ADECUACIÓN DE ESPACIOS PARA EL TRASLADO DE TRIBUNALES Y SALAS DE AUDIENCIAS DEL EDIFICIO DE LAS CORTES DE APELACIÓN AL EDIFICIO SEDE DEL REGISTRO INMOBILIARIO Y LA SUPREMA CORTE DE JUSTICIA

REFERENCIA: CP-CPJ-03-2025

CIRCULAR NÚMERO 01

PREGUNTAS Y RESPUESTAS

TARIMAS SALAS DE AUDIENCIAS

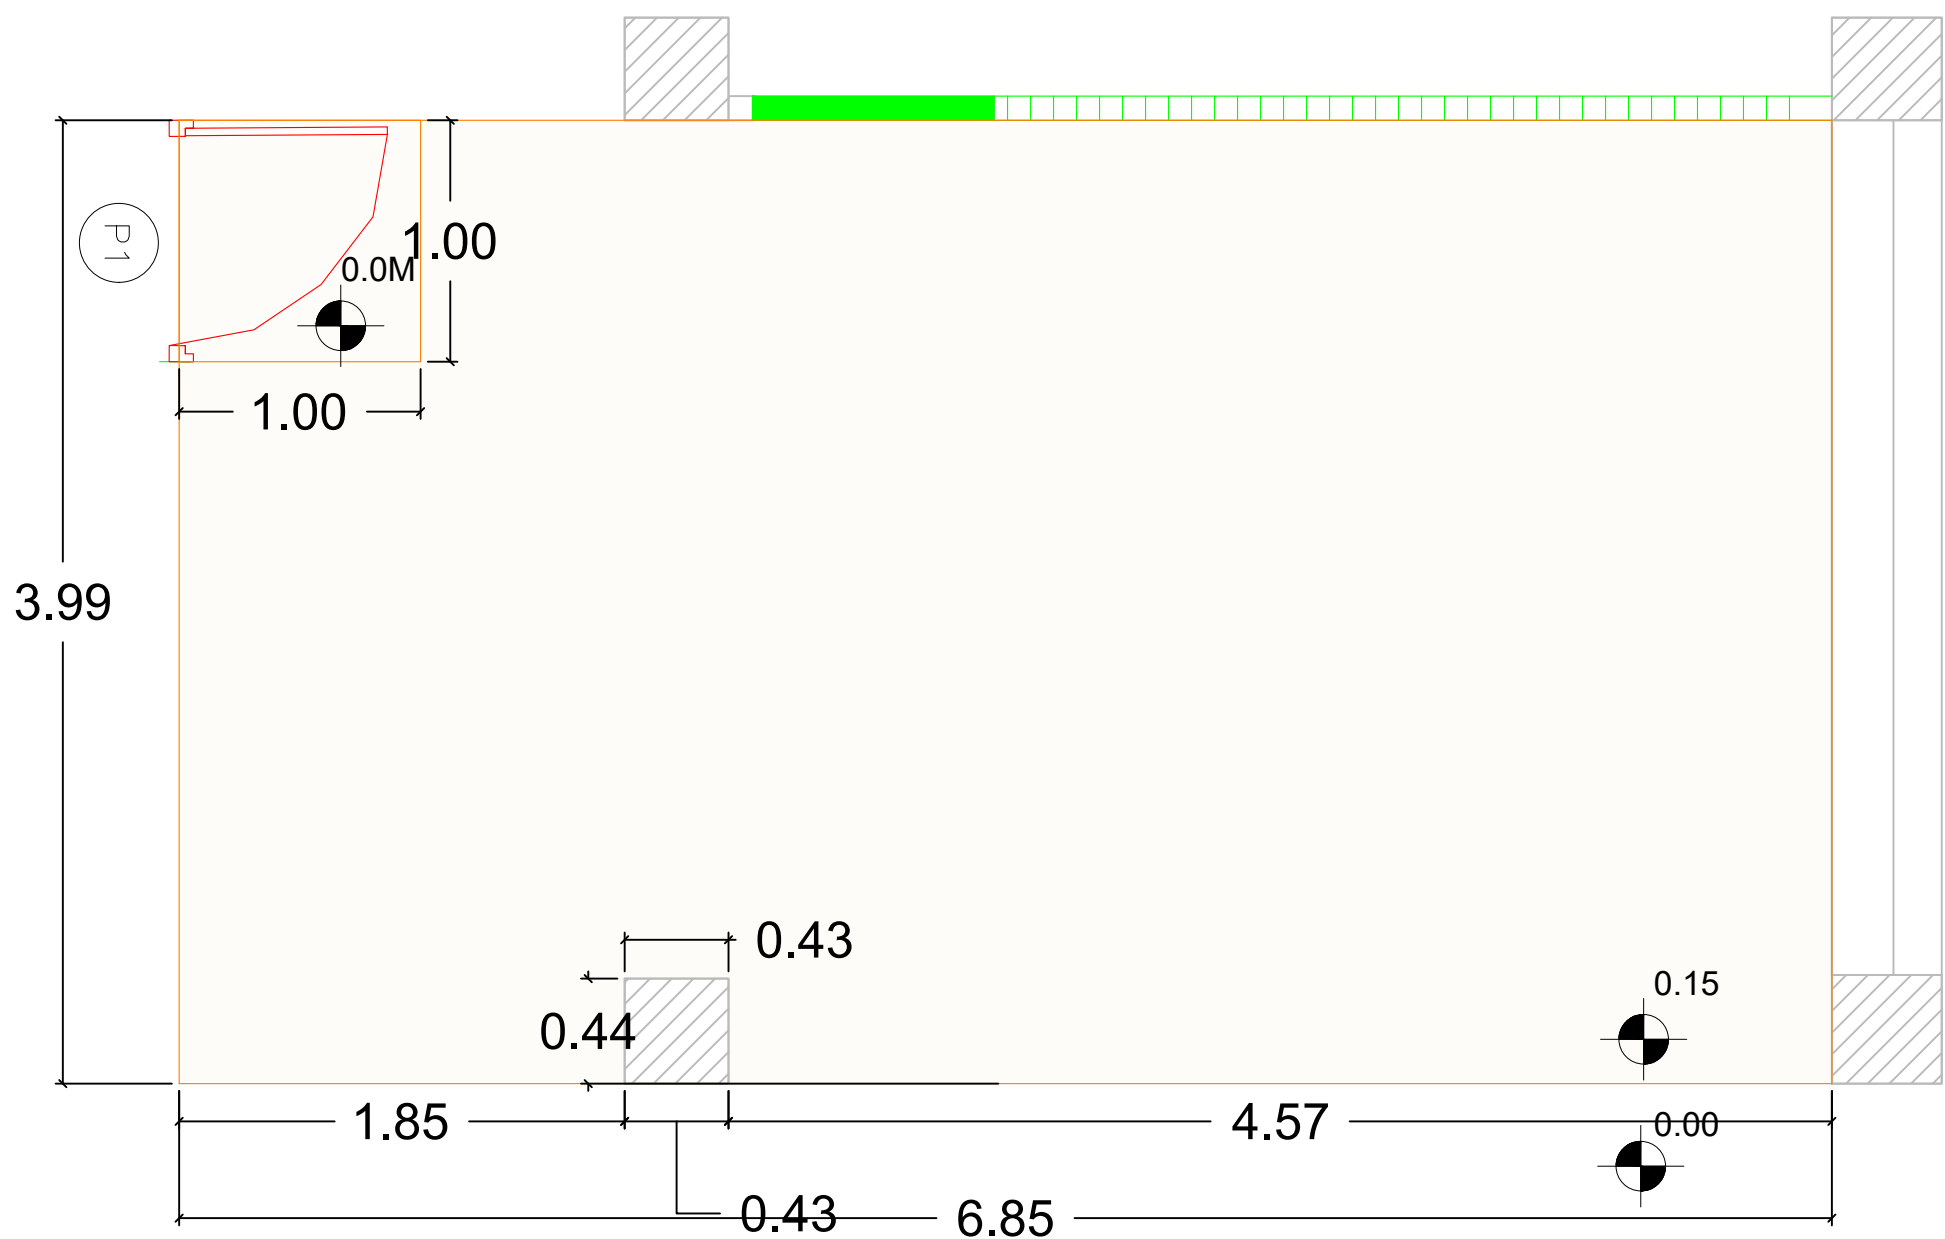
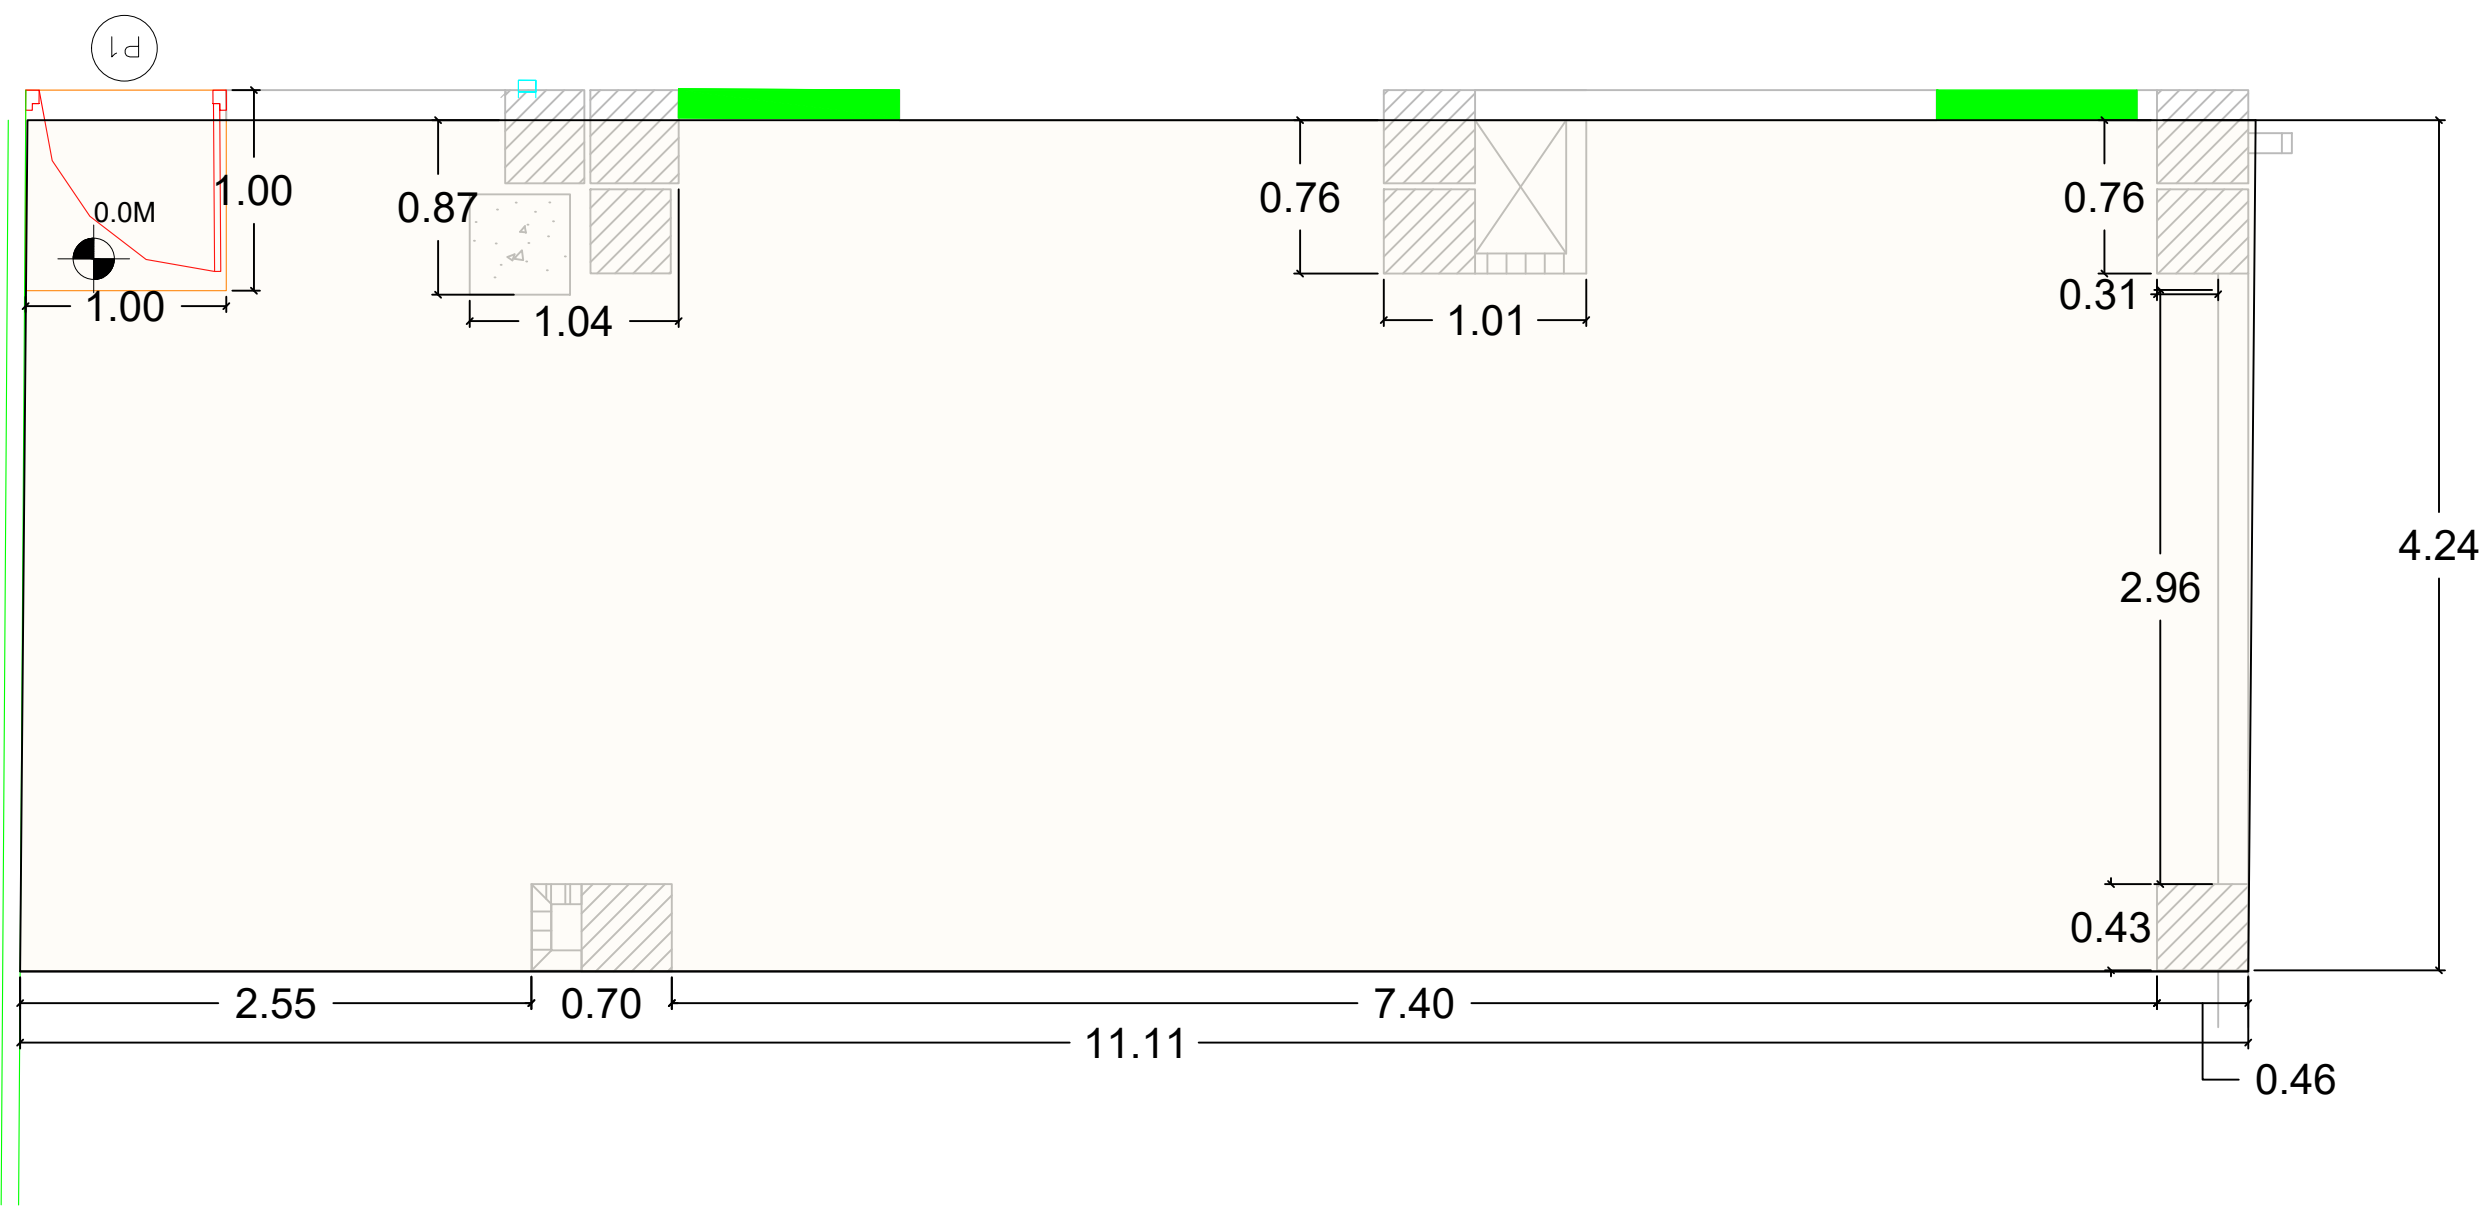
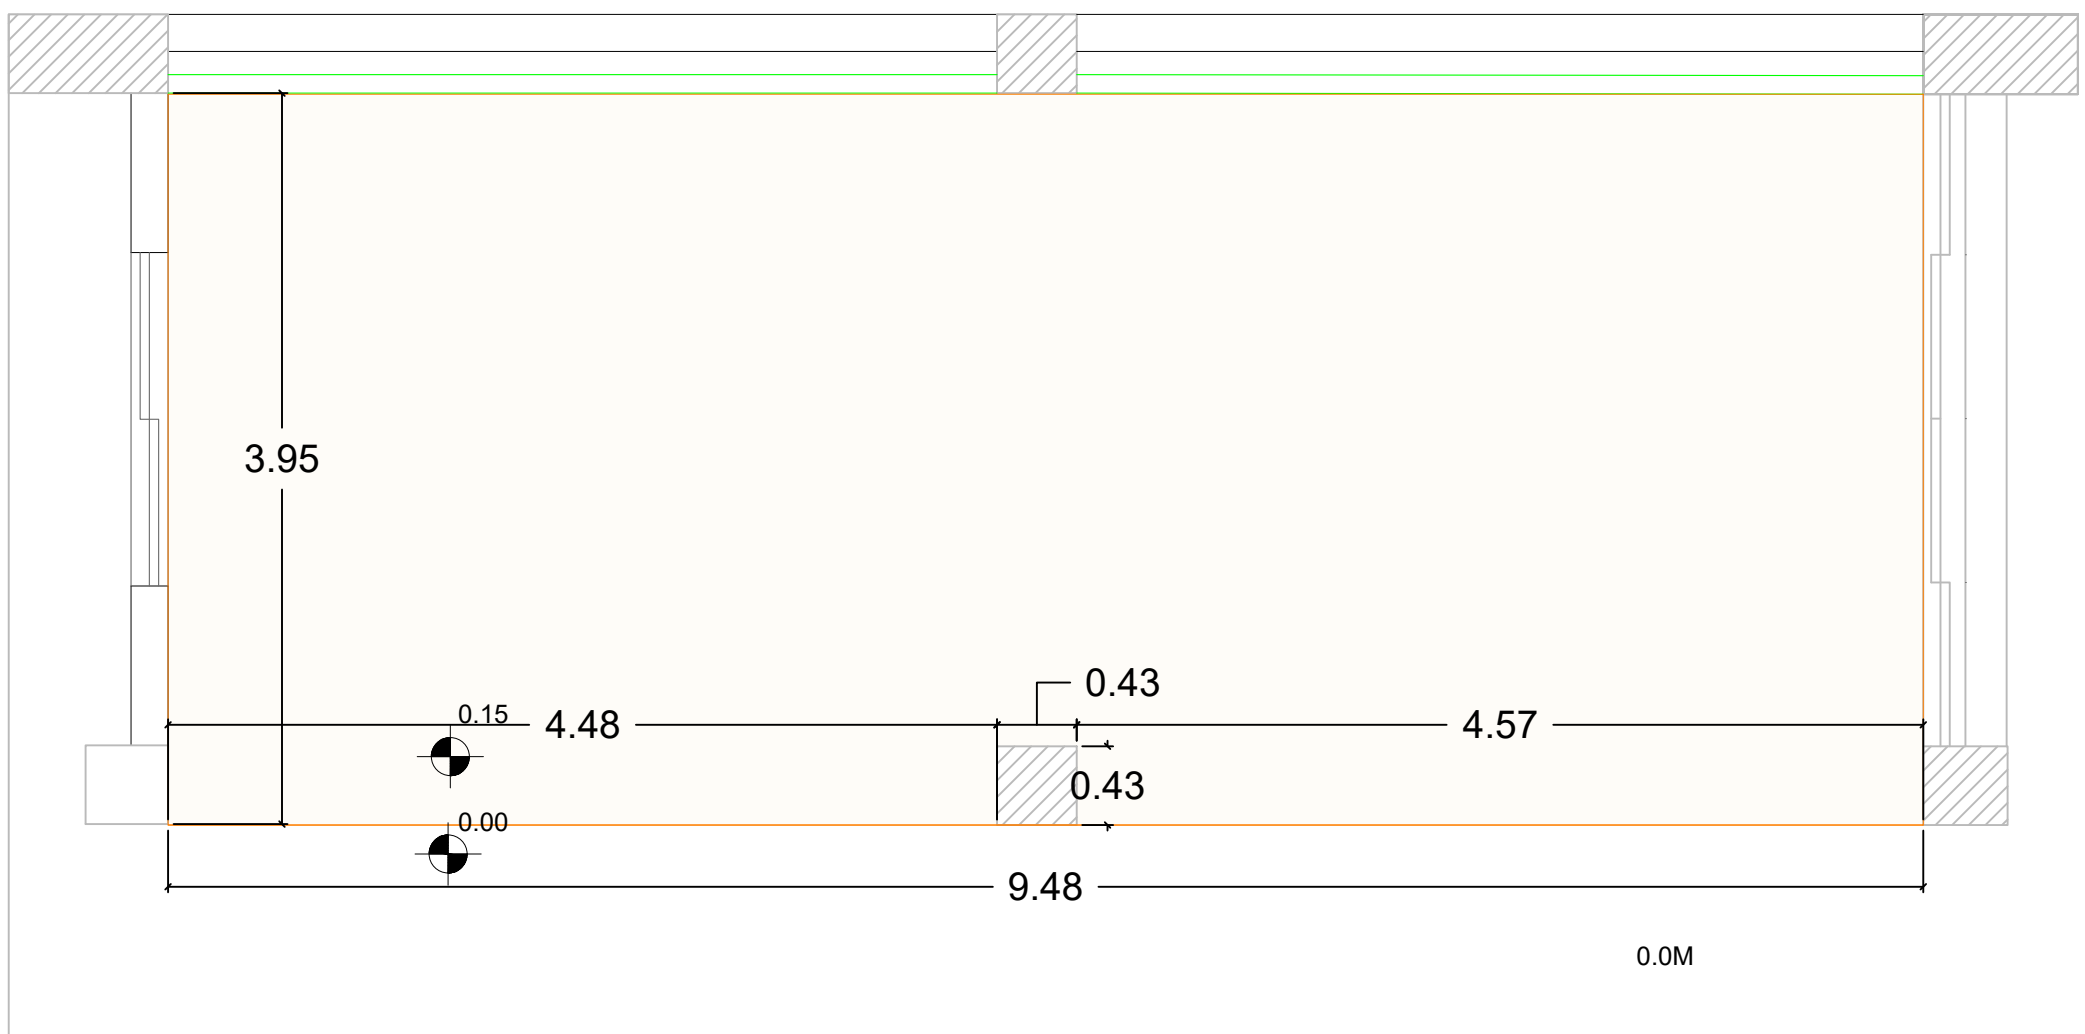
PREGUNTA 3: partida 2.16 plataforma favor suministrar diseño e indicar material a utilizar.

RESPUESTA 3: Ver planos anexos.

Tarima con estructura en pino tratado de 2x6" y superficie en panel hidorfugo de $\frac{3}{4}$ " revestido con piso de vinyl tipo pvc acabado madera color roble o caoba, machihembrado . H : 15 CM
